Hannedals Vejforening i Søborg

Vurdering af asfaltarbejde:

Nyt slidlag udført i april 2021

**TEKNOLOGISK
INSTITUT**

Figur 3.1.1: Temperaturer Gladsaxe Kommune april 2021

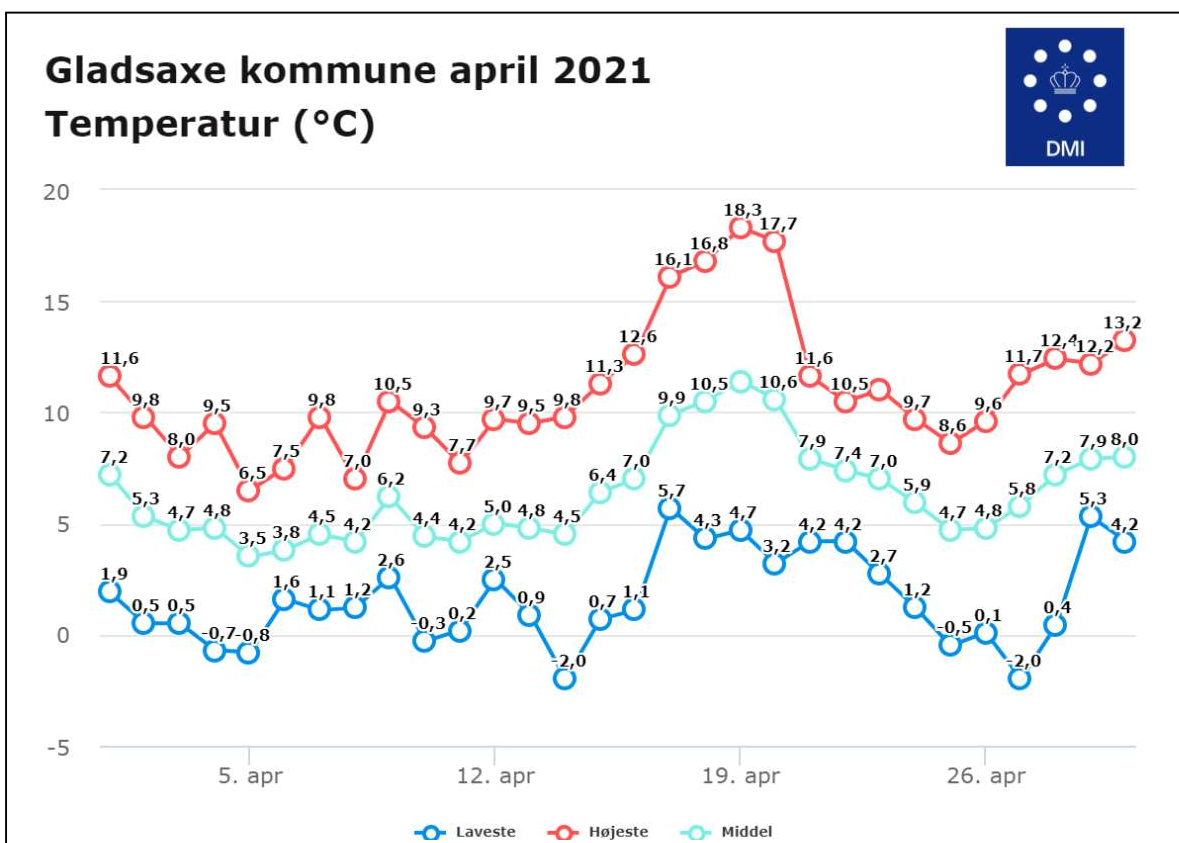
Det nye slidlag på Hannedals Vejforenings veje er et SMA-asfaltslidlag, udlagt 13. og 14. april 2021.

April 2021 var relativt kold.

Middeltemperaturen for de 2 døgn lå på under 5 graders Celsius, med temperatur ned til under frysepunktet, som det fremgår af DMI's registreringer for Gladsaxe. Læg dertil at man har målt op til over 10 sekundmeter vind i løbet af de 2 dage.

Den valgte slidlagstype SMA regnes normalt som den mest holdbare slidlagstype, men den regnes for at være den type slidlagsasfalt som er mest temperaturfølsom. Som sagt er SMA også den slidlagstype som kræver størst håndværksmæssig omhyggelighed ved udlægning.

Udlægning i relativt tynde lag, hvor håndarbejde forekommer, som her, - med lave overfladetemperaturer under 15 graders celsius, - vil praktisk taget, umuliggøre et ensartet pænt resultat.
